浜岡原子力発電所 1号機および2号機の廃止措置計画の変更認可申請概要

当社は、2016年2月3日に変更認可を受けた浜岡原子力発電所1号機および2号機の廃止措置計画（以下、「廃止措置計画」という。）に基づき、廃止措置第2段階の工事を実施してきました。また、国内初となる商業用軽水炉の原子炉領域の解体撤去（第3段階）に向け、安全かつ効率的な解体方法や、解体に伴い発生する放射性廃棄物を可能な限り低減する方法について慎重に検討を進めてきました。このたび、第3段階へ移行するための計画がまとまったため、2024年3月14日に廃止措置計画の変更認可申請をおこないました。申請の概要は以下のとおりです。

図1 今回具体化した主な設備 概略図

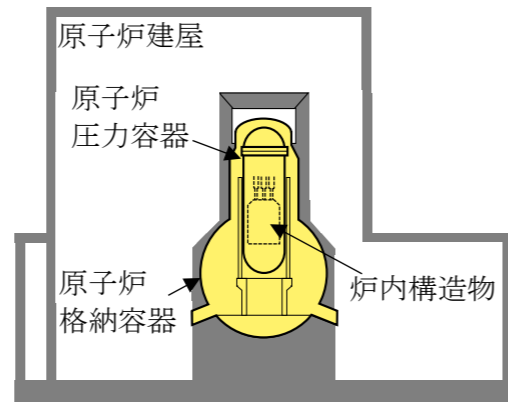
炉内構造物、原子炉压力容器、原子炉格納容器等（図1）の解体工法を具体化し、解体作業に伴う被ばくの評価結果を反映しました。

図2 解体撤去物の切断、運搬、保管 概略図

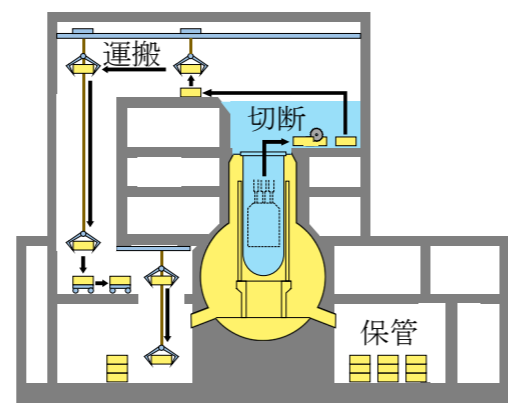
- 放射能レベルが比較的高い炉内構造物の解体撤去工事では、水中で遠隔操作により切断し、容器へ収納するとともに、廃棄先が決定するまで、耐震性が高く放射線遮へい効果もある原子炉建屋の地下階で安全に保管します。また、クレーン等を使用し、遠隔操作で地下階へ容器を運搬することで、作業に伴う被ばくのリスクを低減させます。（図2）

1つの機器を、放射性廃棄物の区分ごとに切断・分別した後に効率的に容器に収納
図3 容器への収納の最適化 概略図

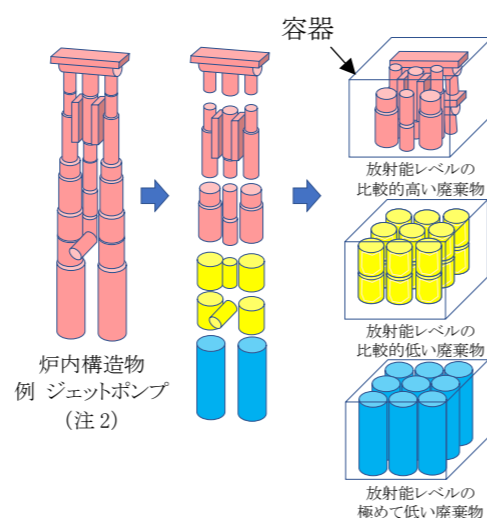
- 解体撤去物は、3次元モデルで検討した合理的な方法に基づき、放射性廃棄物の区分（注1）ごとに切断・分別し、効率的に容器に収納することで、放射性廃棄物を収納した容器数を低減します。（図3）

図5 取水路の埋め戻しおよび取水塔の撤去 概要図

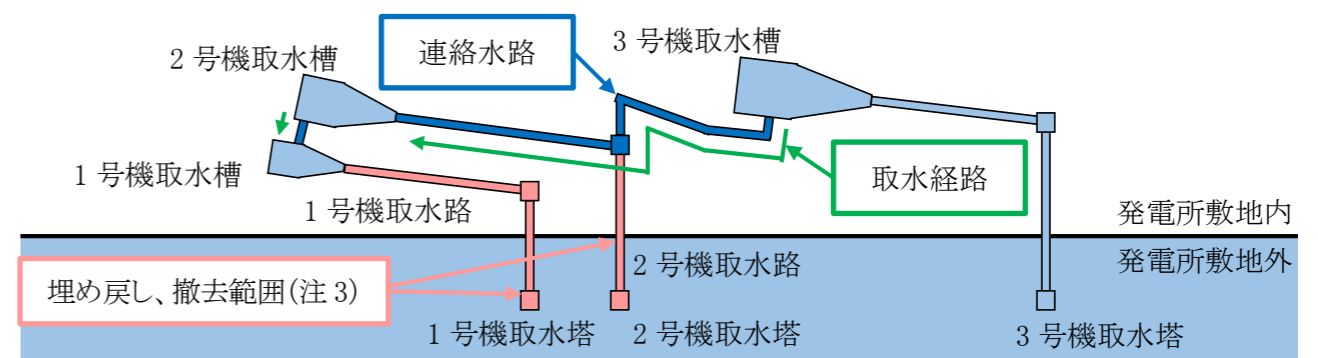
廃止措置の進捗に伴い、取水路からの多量の海水を必要としなくなったことから、3号機の取水槽との連絡水路より海水を取水します。1、2号機の取水路および取水塔は不要となることから、海岸法に基づく原形復旧および国有財産法に基づく原状回復として、不要となる取水路は埋め戻し、取水塔は撤去します。（図5）
